Advies in verband met de watertoets

DOSSIER: HET VERBOUWEN EENGEZINSWONING

DEEL 2 WATERADVIES I.V.M. DE WATERTOETS

3 Toetsen aan de doelstellingen decreet integraal waterbeheer, gecoördineerd op 15 juni 2018 – artikel 1.2.2

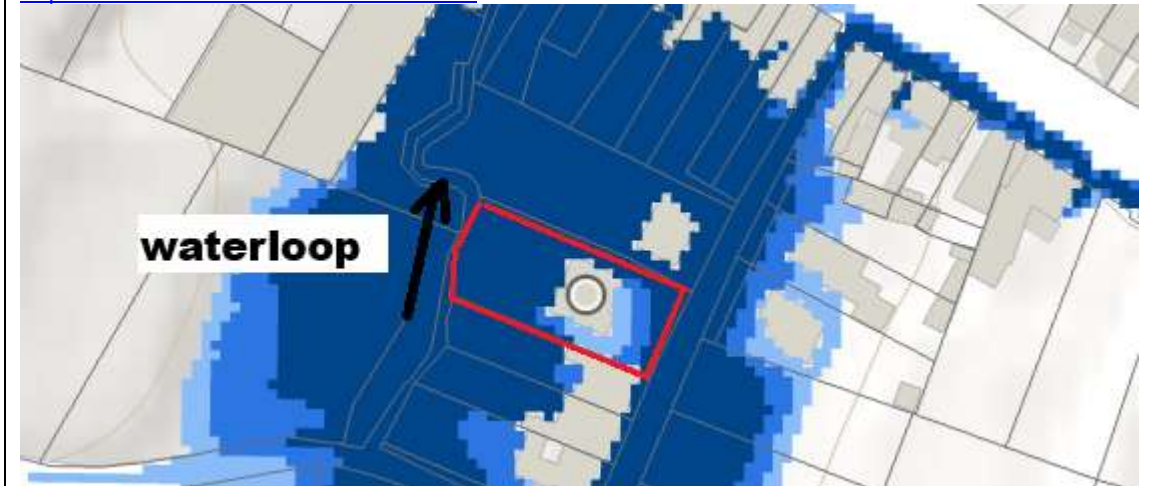
Het perceel is gelegen in een **pluviaal overstromingsgevoelig gebied**.

Aan de achterzijde van het perceel loopt de Beek nr. 154, onbevaarbare waterloop van 2de categorie. In de praktijk en volgens de VHA (Vlaamse Hydrografische Atlas) loopt deze niet meer over het openbaar domein, maar verder naar achter waardoor er voldoende afstand is tussen de waterloop en de achterste perceelgrens van het huidige aangevraagde project. De zone non aedificandi van 5 meter breedte om onderhoud te kunnen uitvoeren aan de waterloop, wordt gerespecteerd.

Gevolg van de ligging van het perceel aan een belangrijke geklasseerde waterloop, is echter ook het probleem dat het perceel bij zware lokale regenval sporadisch onder water kan komen te staan. Natuurlijke overstroming van waterlopen moet steeds mogelijk zijn. De mogelijke overlast is logischerwijze groter dicht tegen de waterloop, tegen de lager gelegen achterste perceelsgrens, dan op straat.

Het kritisch overstromingspeil wordt bepaald op niveau 84,10 m TAW.
